Enquête publique relative au Plan de Prévention des Risques Littoraux (PPRL) « Pays Talmondais »

Réponses de l'État aux commentaires de la commission d'enquête dans son procès-verbal de synthèse en date du 8 février 2016

Montage réalisé à partir de 2 copies d'écran :

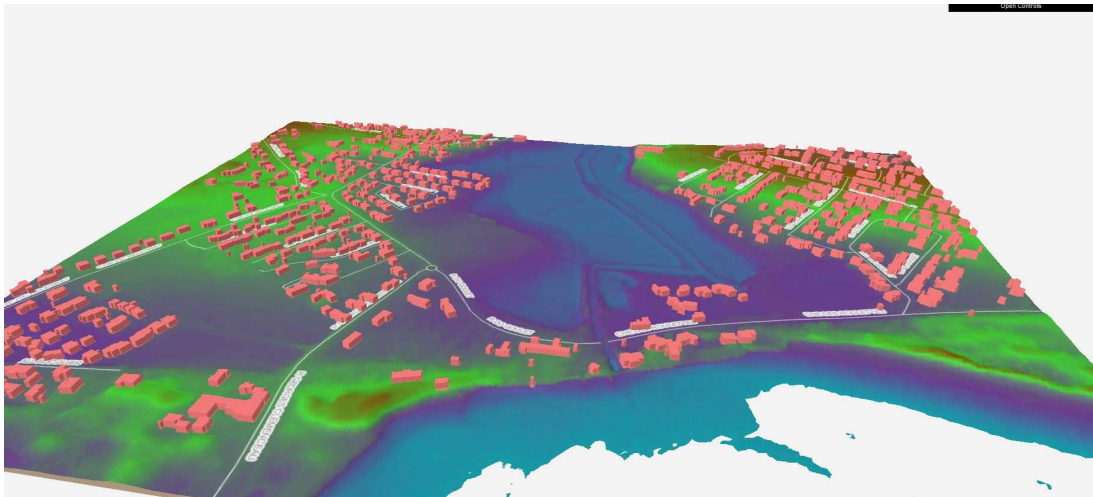
•Plusieurs personnes au cours des entretiens avec les commissaires enquêteurs, signalent que lors de la tempête Xynthia des maisons à l'est de l'exutoire du Goulet (commune de Saint Vincent sur Jard) ont été inondées. Ce secteur est zoné B0 et B1, la cote de référence 2100 est de 3,6m. Les commissaires enquêteurs se sont rendus sur place. Ce risque de submersion importante leur semble réel.

En consultant le PPRL du bassin du Lay, sur la carte de zonage et celle de cote de référence 2100 pour la commune de Longeville sur Mer, on apprend que les maisons de l'autre côté de la rue sont zonées en rouge, que la cote de référence 2100 est de 5,4m. Il semble y avoir une rupture importante entre les deux documents.

Une étude complémentaire sur ce secteur est souhaitable afin de confirmer les aléas, le zonage et la cote de référence 2100 pour ce quartier dont les aléas semblent sous-estimés. Voir également les cotes NGF et l'étude sur les profils z30p1, p2 & p3.

Envisagez-vous de reprendre cette étude ?

En termes de risque, il convient d'appréhender le secteur du Goulet à travers 2 entités distinctes.

La première d'entre elles est constituée du front de mer sur lequel on retrouve des maisons (commune de Longeville-sur-mer) sur une structure dunaire. Ces parcelles sont directement exposées à l'aléa submersion marine. La seconde entité est constituée de la vallée fluviale du Goulet où se trouvent notamment plusieurs maisons en contrebas du chemin des Roulettes (commune de Saint Vincent-sur-Jard). De par la configuration du site (abrité à l'arrière d'une dune) et l'éloignement relatif du trait de côte, les habitations ne peuvent pas être exposées aux phénomènes de houle et donc aux surcotes qui y sont liées même si la présence de ce cordon dunaire ne protège pas ces maisons d'une éventuelle submersion marine par surverse. Dans ce scénario, la vallée fluviale va permettre un étalement de l'eau, atténuant naturellement les hauteurs d'eau. Ce secteur est donc essentiellement touché par l'aléa inondation fluviale.

Compte tenu de l'analyse ci-dessus, il n'est donc pas anormal d'observer des écarts quant aux valeurs de cotes de référence à l'horizon 2100 entre les 2 entités, respectivement 5,4 m NGF en front de mer sous l'effet de la submersion marine et de ses composantes (houle, surcote, ...), et 3,6 m NGF dans les terres en raison de l'inondation fluviale. Les modélisations effectuées dans le cadre de l'élaboration du PPRL "Bassin du Lay" confirment d'ailleurs ces écarts (supérieurs à 1m40).

À noter que dans le cadre de l'élaboration des 2 PPRL, la DDTM a croisé les résultats des 2 études d'aléas afin de veiller à avoir une cohérence. Dans la notice de présentation du PPRL "Bassin du Lay", il est ainsi écrit pages 27 et 34 : "*Dans le secteur du Goulet (Longeville-sur-mer), une seconde étude des aléas a été réalisée dans le cadre de l'élaboration du PPRL du Pays Talmondais. Cette étude a permis de caractériser les phénomènes de franchissements et de chocs mécaniques de façon spécifique le secteur du Goulet notamment au regard des enjeux sur la commune de Saint Vincent-sur-Jard.*".

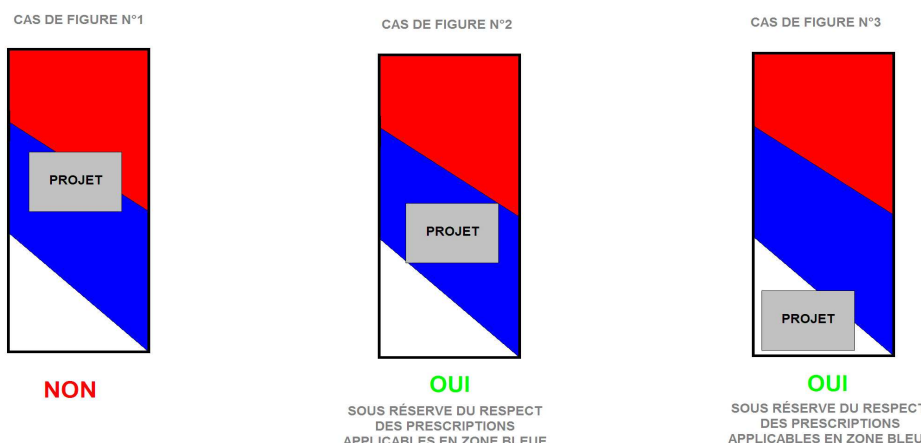
- Une incertitude existe concernant les parcelles à cheval sur plusieurs zones. Est-ce le règlement de la partie la plus contraignante qui s'applique sur toute la parcelle ?

Ce point gagnerait à être précisé avec des schémas explicatifs.

La partie 7-b de la notice de présentation précise que dans les cas particuliers de projets implantés à cheval sur deux zones réglementaires distinctes, le règlement de la zone la plus contraignante prévaut.

Pour définir la faisabilité d'un projet, il est donc uniquement fait référence aux zones intersectées par celui-ci et en aucun cas aux zones intersectées par la parcelle concernée. Ainsi une parcelle caractérisée par un dénivelé conséquent, et donc susceptible d'être intersectée par plusieurs zones réglementaires, ne sera pas intégralement soumise à la réglementation de la zone la plus stricte (cf schéma ci-dessous).

Il est donc primordial de raisonner en projet et non pas à la parcelle.

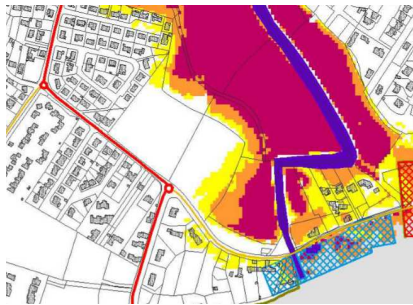
- Est-il possible de bâtir une extension sur la partie non zonée par le PPRL pour un bâtiment à cheval sur plusieurs zones.

Des schémas seraient utiles.

Il faut distinguer le bâtiment existant du projet.

Un projet d'extension situé hors zonage PPRL n'est pas réglementé par le PPRL, même si le bâtiment existant est en zone rouge ou bleue.

Le règlement et la notice de présentation du PPRL approuvés intégreront un schéma explicatif dans le cas d'un projet intersecté par plusieurs zones.

•Carte Alea 2100

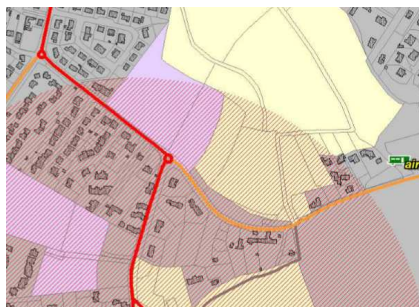
- La DREAL demande que les zones à urbaniser dans le futur soient traitées comme des zones non urbanisées et zonées Rn. Dans le Pays Talmondais cela touche une petite parcelle d'environ 700m².

•Cette petite pointe est à la fois à urbaniser et impactée par l'alea 2100.

La circulaire du 27 juillet 2011 (annexe 2 à la notice de présentation du projet de PPRL) indique bien le principe général de considérer les zones à urbanisation future comme des zones non urbanisées. Cependant, la circulaire permet d'adapter ce principe en précisant dans l'article 4 page 4 : « ces principes généraux ont vocation

à être déclinés à l'échelle du territoire en tenant compte dans la mesure du possible des contraintes et des stratégies de développement de la collectivité. »

C'est le N 4, impasse des chênes verts. Secteur le grand Queza.

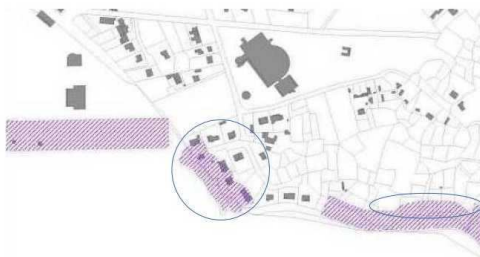
•*Erreur technique. Un habitant de Talmont nous a signalé une contradiction entre 2 documents du PPRL. Cela concerne la largeur de la bande de choc mécanique (25 ou 50m) au SE immédiat de Port Bourgenay.*

Dans la carte de zonage elle fait 25m, et la maison de cet habitant n'est pas concernée. Dans le document qui superpose les chocs mécaniques et les enjeux (Format A3) elle fait 50m, et cette maison est impactée.

Cette erreur matérielle a été signalée dans le bilan de la concertation en page 13. La modification n'a pu être portée dans le projet soumis à enquête publique car celui-ci devait rester identique au projet soumis à la consultation des collectivités :

Les bandes de chocs mécaniques dans le secteur du Port Bourgenay à Talmont Saint Hilaire ont été modifiées et calées sur le trait de côte en raison d'une erreur matérielle remontée par des particuliers lors de la phase de concertation.

Suite à ces modifications, les services de l'État ont constaté une deuxième erreur matérielle dans le projet de PPRL soumis à la consultation. Cette erreur est présente uniquement sur la planche 16 de cartes spécifiques aux « zones de chocs mécaniques avec enjeux identifiés ». La largeur de bande sera réduite (25 m) dans la version finale du PPRL, comme illustré ci-dessous.
